東海第二発電所

内部溢水の影響評価について (審査会合コメント回答)

平成29年9月11日
日本原子力発電株式会社

第2図 地震時の床ドレンファンネル破損・閉塞時における排水処理について

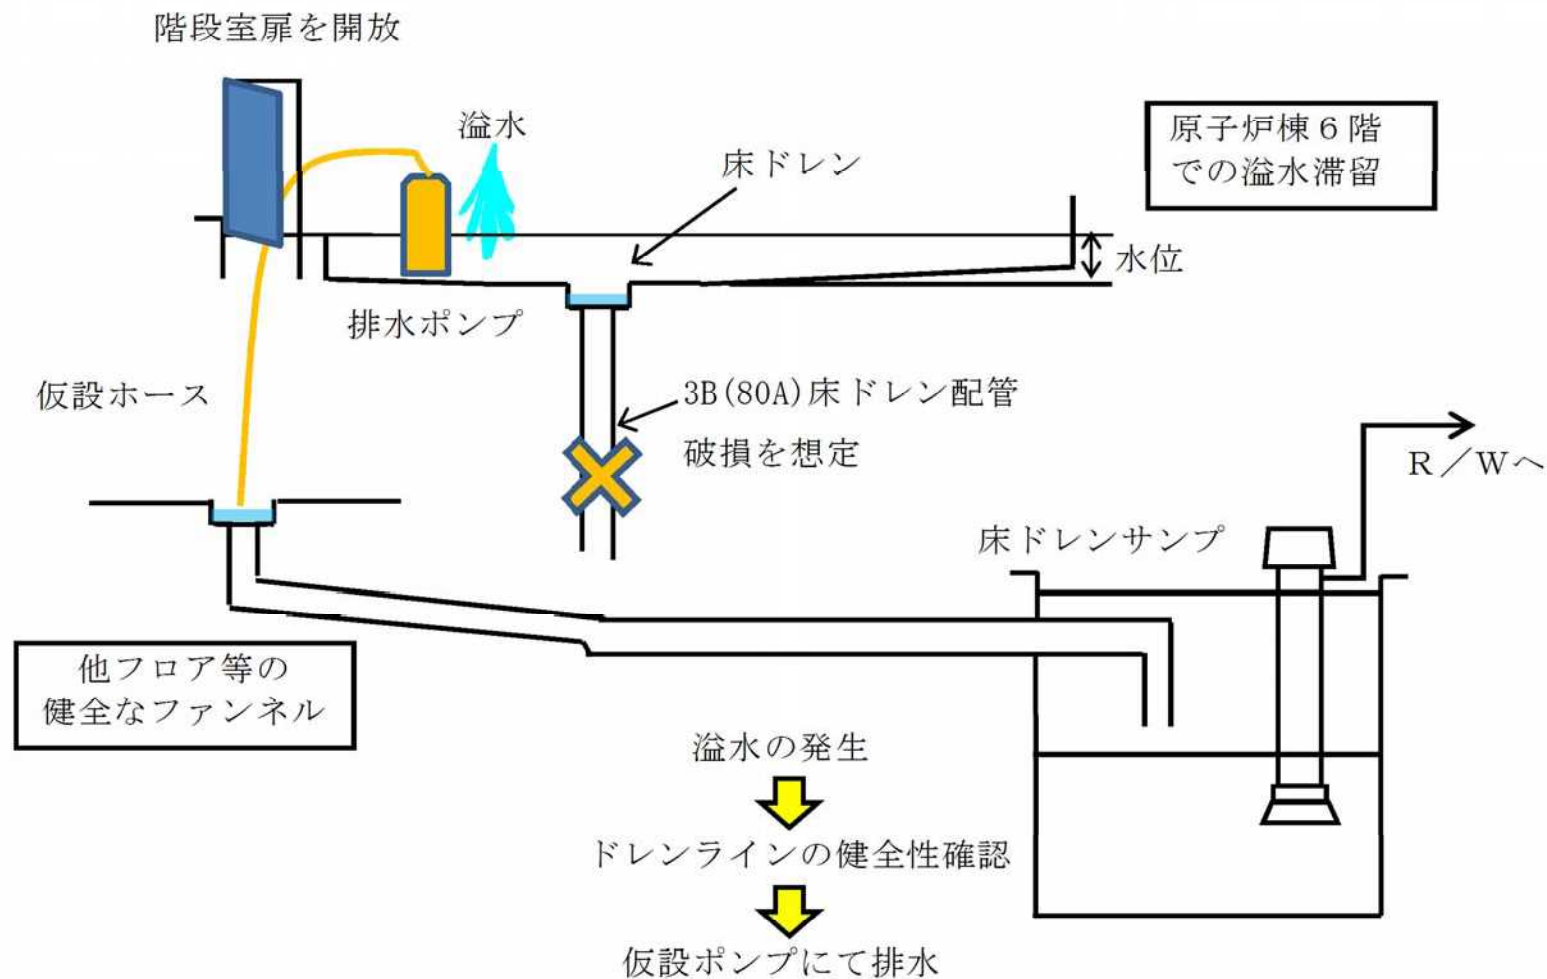
R/B 6階に滞留した状況における6Fへのアクセス性、排水作業の成立性について資料に反映すること。

- ◆ 原子炉棟6階における、地震随伴溢水時のアクセス性及び排水作業の成立性は、影響のないことを確認
- 溢水影響評価の対策のうち、原子炉棟6階の西側エリアについては、床ドレンラインによる排水を考慮
- 地震発生時には、排水作業に期待せずとも安全上重要な機器への影響はないが、排水が阻害される場合の措置について以下を確認

- ・地震時における原子炉棟6階の溢水水位は、評価上約12cmであるため、床ドレンファンネルが破損し排水不可でも作業等のアクセス性については影響はない
- ・想定破損時における原子炉棟6階の溢水水位は、評価上約40 cmであるが、床ドレンラインによる排水及び排水作業による排水により東側階段からのアクセスは可能

- ・地震時に床ドレンラインの破損が想定されるため、健全な床ドレンラインを確認後、排水ポンプ等にて既設ファンネルに排水を実施
- ・事故収束後に必要な排水作業について第2図に示す

第2図 解析モデル図

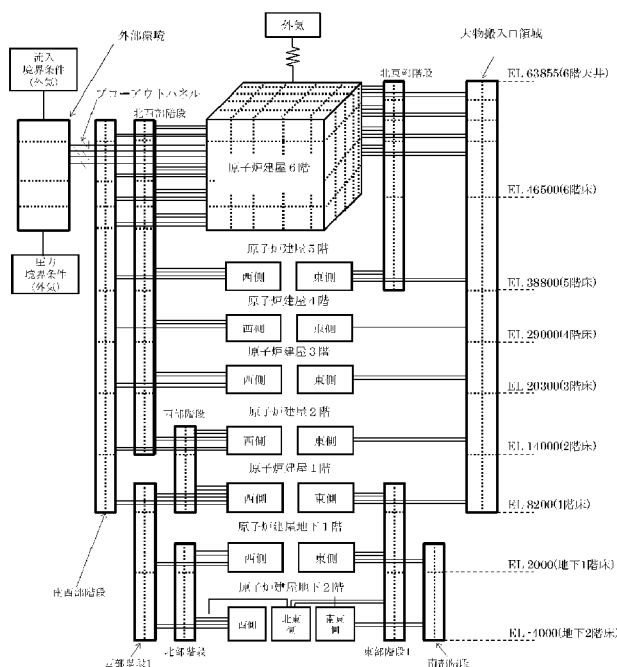
蒸気影響評価において、解析条件への区分分離による影響(空調等)について整理すること。(各項目毎に影響があるのか)

- ・流出条件を第1表に示す。
- ・破断想定箇所と評価区画の配置を第1図に示す。
- ・解析ケース及び入力データは以下とした。
 - a. 建屋モデル:原子炉建屋原子炉棟(火災防護の区分壁設置による区域)
 - b. 解析モデル図を第2図に示す。
- ・破損形状 :原子炉隔離時冷却系蒸気配管の貫通クラック
- ・漏えい停止 :漏えい時の差圧検出によるインターロック動作

第2図 対策後のサポート設置例

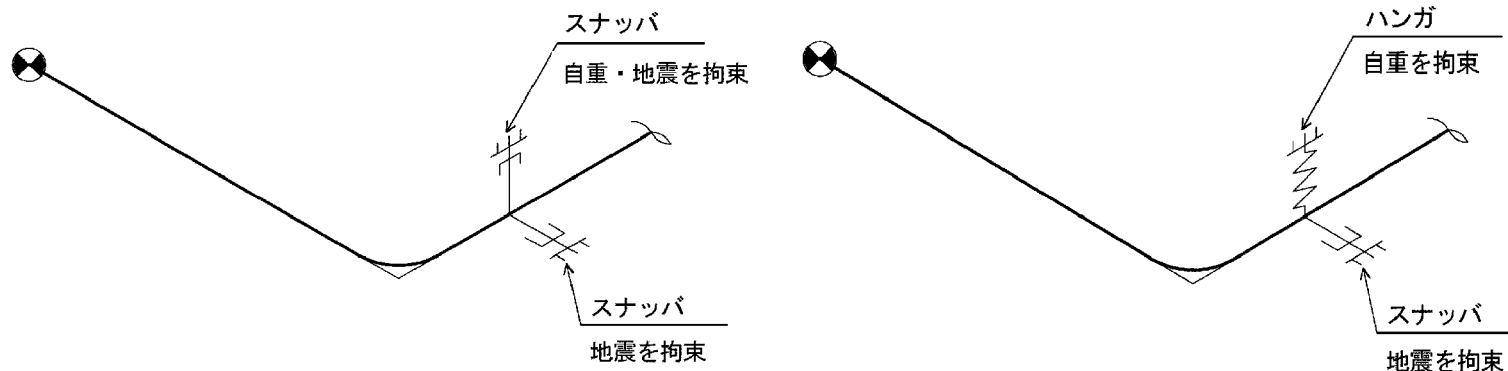
RCIC蒸気配管の強度評価、補強工事の成立性を示すこと。

熱応力が許容値を超える箇所については、要因となる拘束サポートの撤去又は拘束条件の変更を行う。

- Y方向（上下）：配管の自重拘束が必要な場合はハンガに変更
地震拘束が必要な場合はスナツバに変更
- XZ方向（水平）：地震拘束が必要な場合はスナツバに変更
